NQM ROD 80B.T

NISSAN MOTOR CO., LTD.

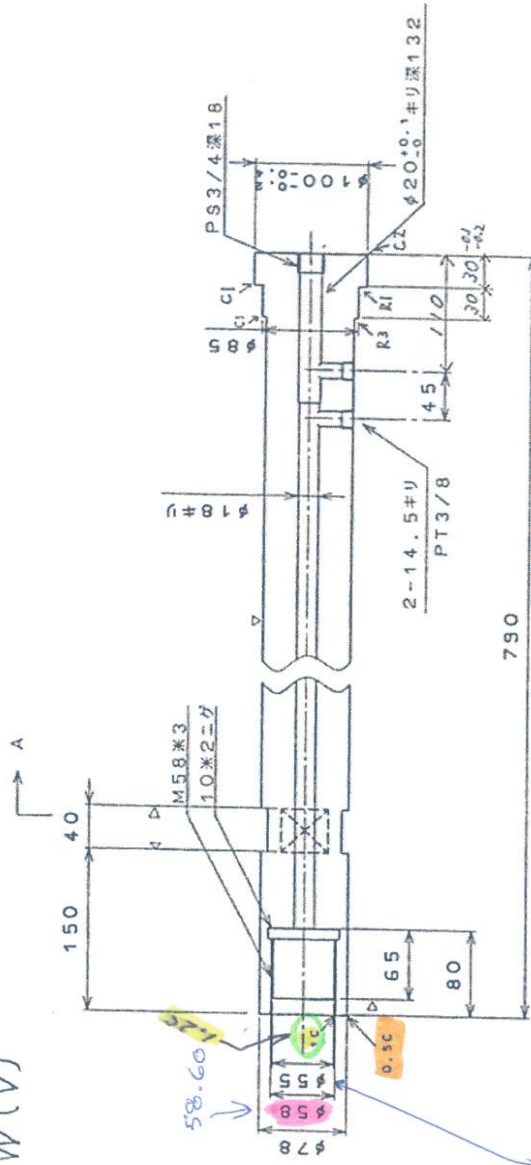
Diametro no da
Los 58. por lo (57.75)
que el coplc
no entra a
Topes, quedando
±6mm fuera.
